INFORME DE HITO DE CONTROL
N° 11430-2023-CG/MPROY-SCC

**“EJECUCIÓN DE LAS INTERVENCIONES QUE CONFORMAN
LA CARTERA SOLUCIONES INTEGRALES, EN EL MARCO
DEL CONTRATO DE ESTADO A ESTADO”**

**HITO DE CONTROL N° 1: “AVANCE EN LA EJECUCIÓN DE
LAS INTERVENCIONES DE LAS QUEBRADAS SAN
IDELFONSO Y SAN CARLOS (PAQUETE 1), EN EL MARCO
DEL CONTRATO DE ESTADO A ESTADO, AL MES DE MAYO
DE 2023”**

**PERÍODO DE EVALUACIÓN:
DEL 14 DE ABRIL AL 15 DE MAYO DE 2023**

Fotografías N° 3 a N° 12
Avance Físico de los Proyectos Defensas Ribereñas de las Quebradas San Idelfonso y San Carlos

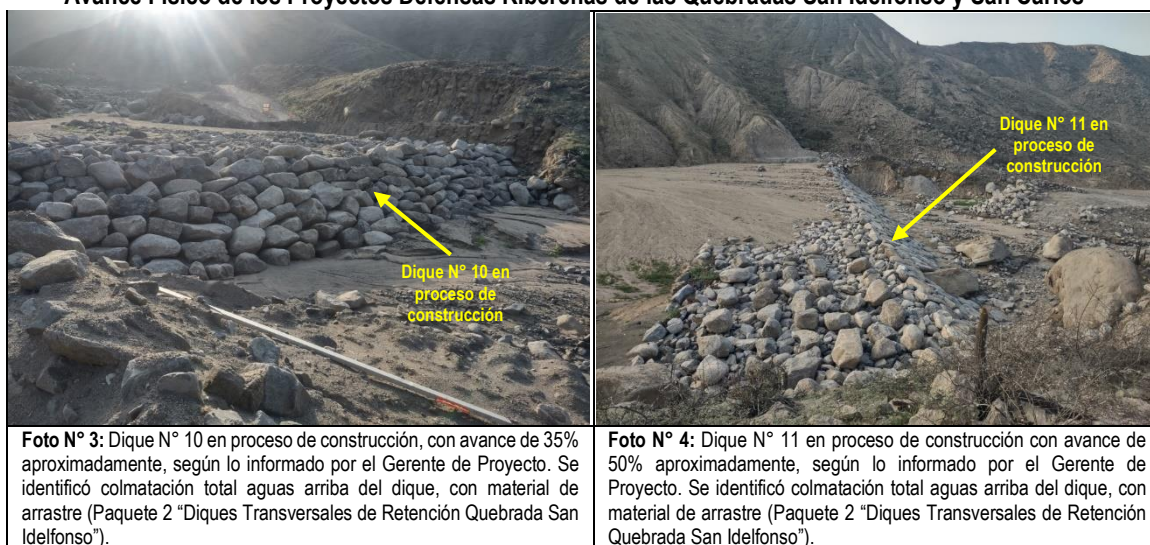
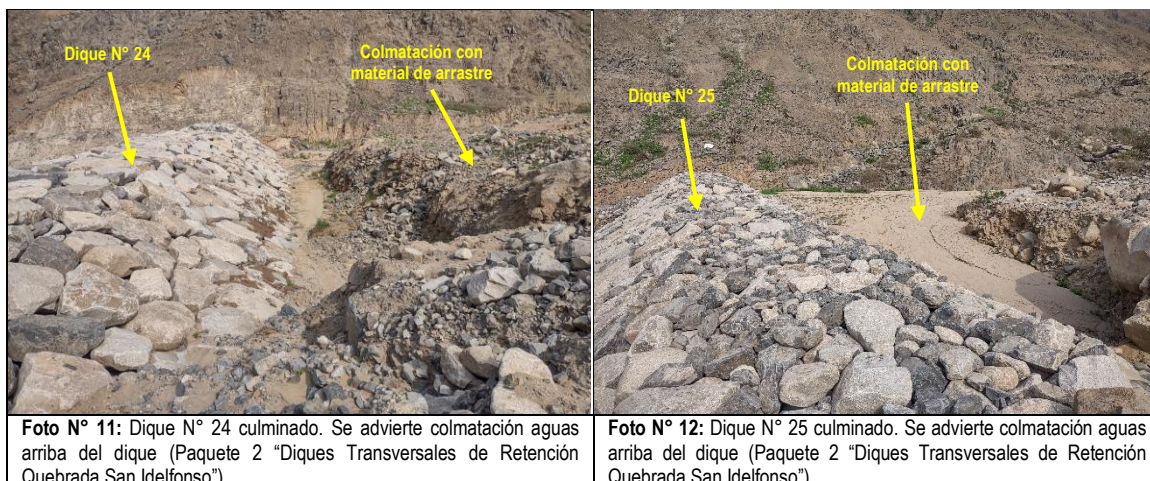
Asimismo, se advirtió colmatación parcial aguas arriba de los nueve (9) diques culminados (Diques DSI N° 17 al N° 25); colmatación total en dos (2) diques que se encontraban en proceso de construcción (Diques DSI N° 10 y N° 11); socavación y desestabilización de contradique de salida de poza de amortiguamiento en el Dique N° 23; así como, taludes erosionados en los puntos de contacto en ambos extremos de algunos diques culminados (Diques N° 21, N° 22, N° 23, N° 24 y N° 25). Al respecto, el Gerente de Proyecto manifestó que lo antes mencionado se habría producido a consecuencia de la activación de la quebrada durante las lluvias ocasionadas por el evento “Ciclón Yaku”. Lo señalado se muestra en las imágenes siguientes:

Foto N° 5: Dique N° 19 culminado (Paquete 2 "Diques Transversales de Retención Quebrada San Idelfonso").	Foto N° 6: Dique N° 20 culminado (Paquete 2 "Diques Transversales de Retención Quebrada San Idelfonso").

Foto N° 7: Vista del sentido del flujo concentrado de masa y erosión de talud en estribo izquierdo de dique N° 21.	Foto N° 8: Vista del sentido del flujo concentrado de masa y erosión de talud en estribo izquierdo de dique N° 22.

Foto N° 9: Dique N° 22 culminado. Se advierte colmatación aguas arriba del dique (Paquete 2 "Diques Transversales de Retención Quebrada San Idelfonso").	Foto N° 10: Dique N° 23 culminado. Se advierte socavación que ha generado la desestabilización del dentellón en poza de amortiguamiento, a consecuencia de la activación de la quebrada por efecto Yaku (Paquete 2 "Diques Transversales de Retención Quebrada San Idelfonso").

Cuadro N° 9
Ubicación de las calicatas y caracterización geotécnica de las canteras de roca

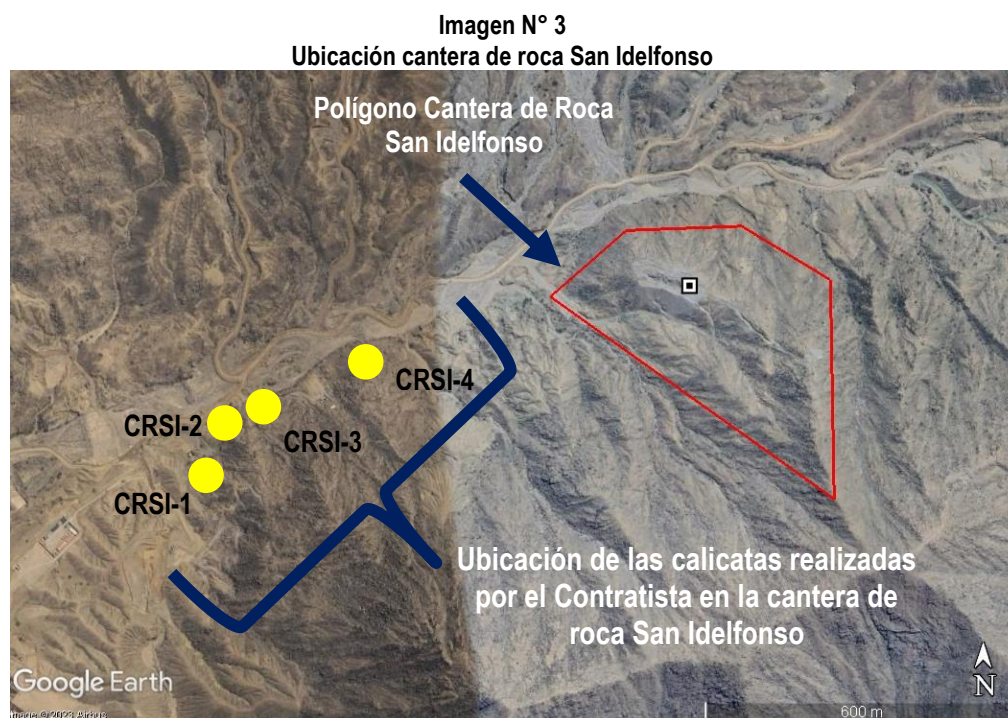
Ahora bien, de la revisión realizada al “Informe de Canteras San Idelfonso”, en relación con la estimación de la potencia (volumen total de material a explotar) de la cantera de roca, en su numeral 3.8.8, el informe señaló que “(...) El volumen total se ha estimado en base al mapeo geológico y delimitación del área observación de material expuesto en superficie. (...)”. Lo señalado por el Contratista, advierte que la estimación realizada se encontraría sustentada sólo en la observación del material expuesto en la superficie, sin antes haber realizado ensayos respecto a las propiedades de la roca (características que influyen para estimar el volumen); además que, de la revisión de dicho informe la Comisión de Control advierte que, no se incluyó ni mencionó información sobre la realización de ensayos geofísicos; ensayos requeridos para el estudio de la cantera de roca, conforme lo establece el Contrato NEC3 suscrito y el “Manual de Carreteras Suelos, Geología, Geotecnia y Pavimientos Sección Suelos y Pavimentos”.

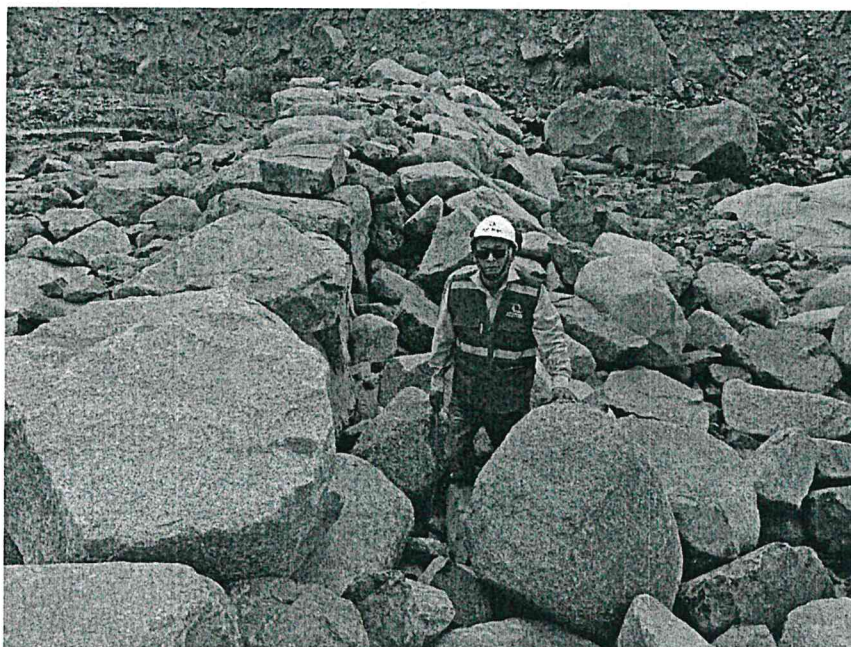
Vista de dique 25 culminado. Aguas arriba del dique se aprecia colmatación de material de arrastre y a la margen izquierda orientación del flujo (evento Yaku). Respecto a lo identificado, el Contratista, realizará mejoras de encauzamiento aguas arriba y aguas abajo del dique con rellenos de material granular, como parte del proceso constructivo, sin compensaciones.

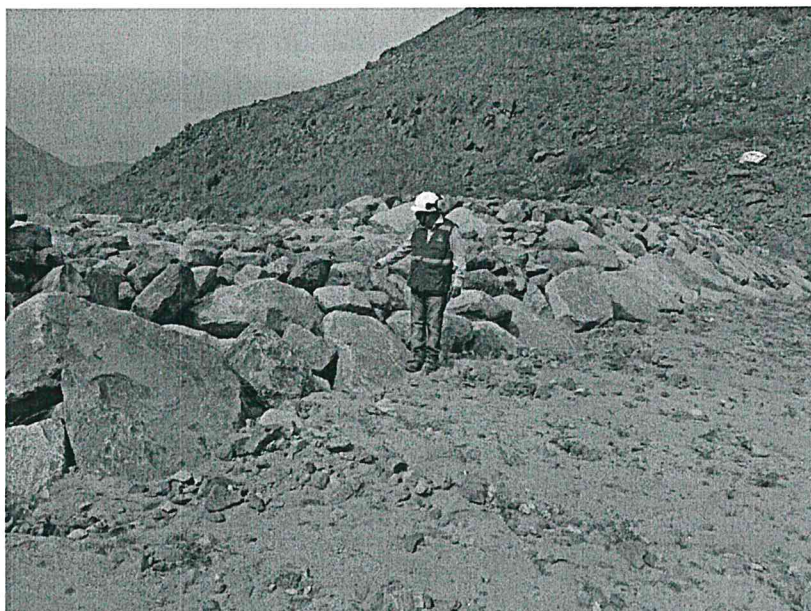
Vista de dique 23 culminado. Socavación margen derecho de poza de amortiguamiento, por efecto del incremento del caudal a consecuencia del evento Yaku.

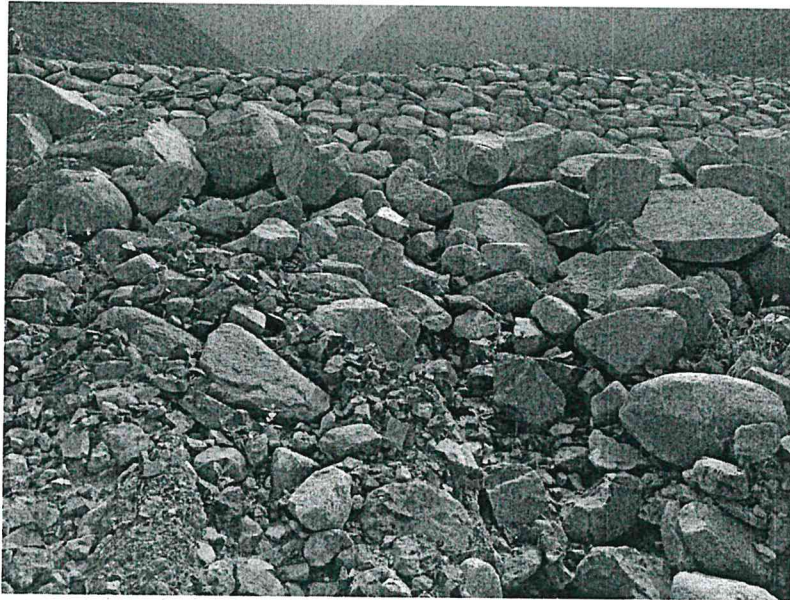
Vista de dique 24 culminado. Aguas arriba del dique margen izquierda se identifica orientación del flujo (evento Yaku). Respecto a lo identificado, el Contratista, realizará mejoras de encauzamiento aguas arriba y aguas abajo del dique con rellenos de material granular, como parte del proceso constructivo, sin compensaciones.

Vista de dique 23 culminado. Efecto de socavación del dique que ha generado la desestabilización del dentellón en poza de amortiguamiento en dirección del vertedero, a consecuencia de la activación de la quebrada por efecto Yaku.

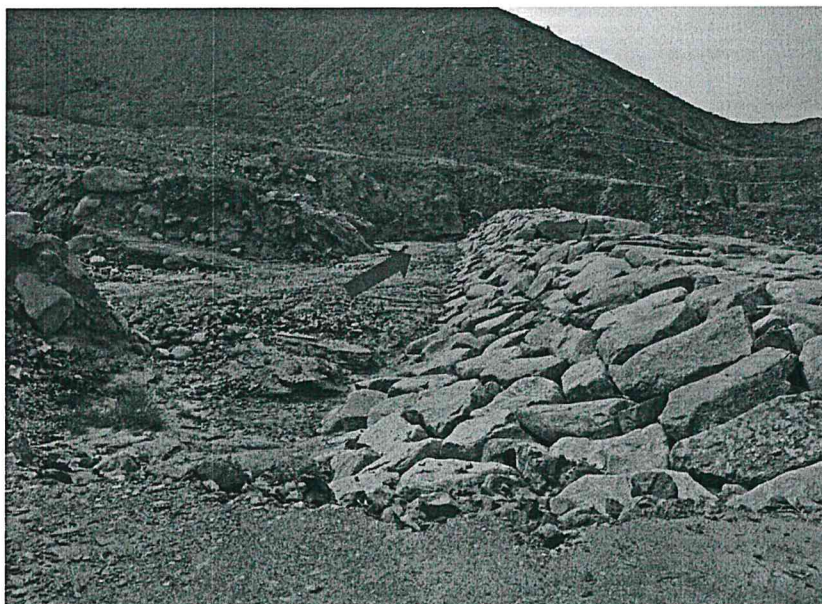
Vista de dique 23 culminado. Socavación margen derecho de poza de amortiguamiento, por efecto del incremento del caudal a consecuencia del evento Yaku.

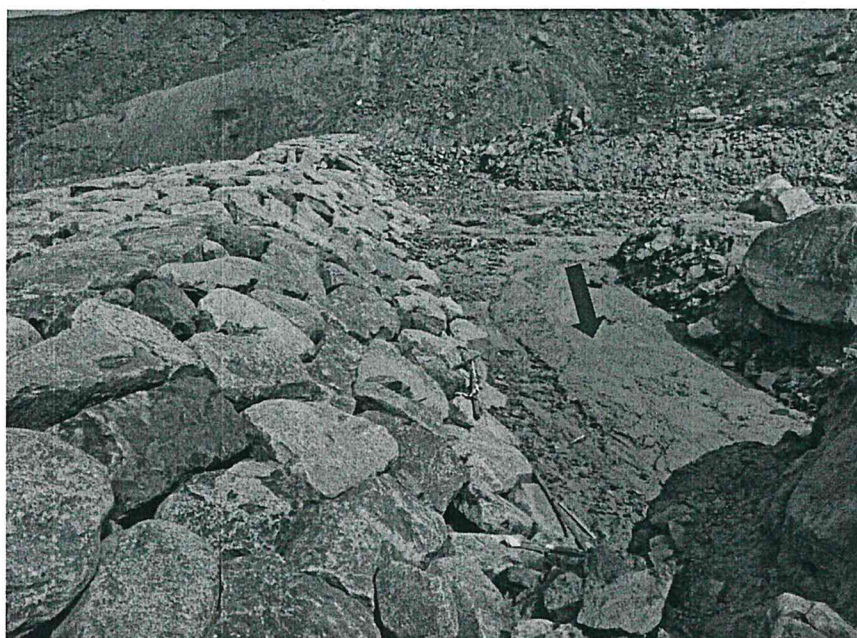
Vista de dique 22 culminado. Aguas arriba del dique margen derecha se identifica orientación del flujo (evento Yaku). Respecto a lo identificado, el Contratista, realizará mejoras de encauzamiento aguas arriba y aguas abajo del dique con rellenos de material granular, como parte del proceso constructivo, sin compensaciones.

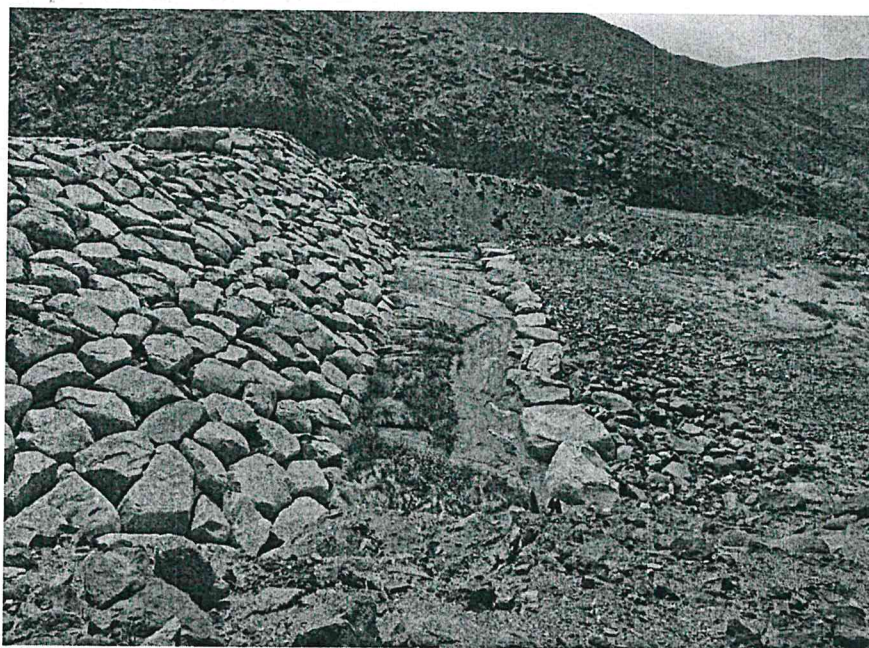
Vista de dique 19 culminado, se identifica colmatación de poza disipadora.

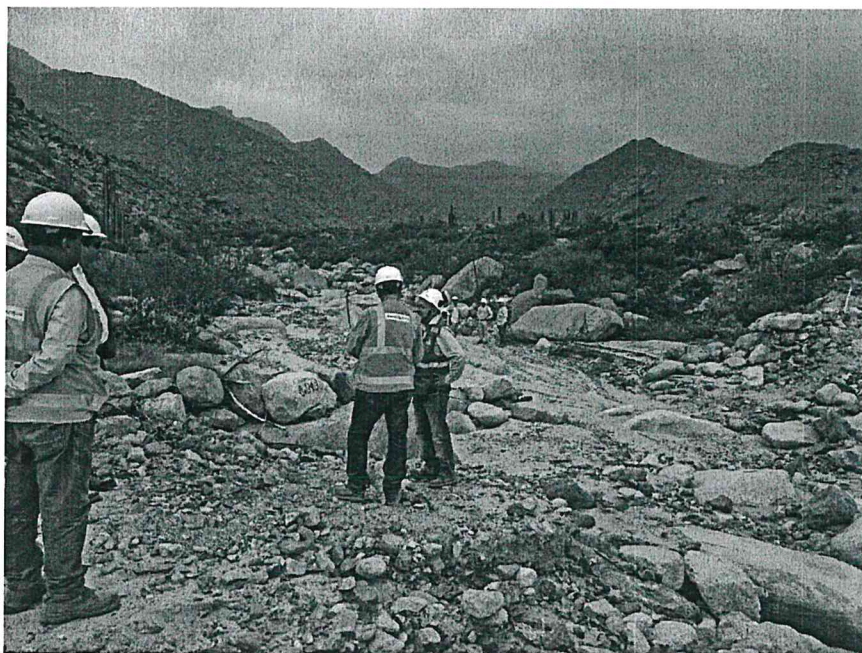
Vista de dique 11 en proceso de construcción con avance de 50% aprox, se identificó colmatación de dique aguas arriba con material de arrastre por efecto del evento Yaku.

Vista de dique 10 en proceso de construcción con avance de 35% aprox, se identificó colmatación de dique aguas arriba con material de arrastre por efecto del evento Yaku.
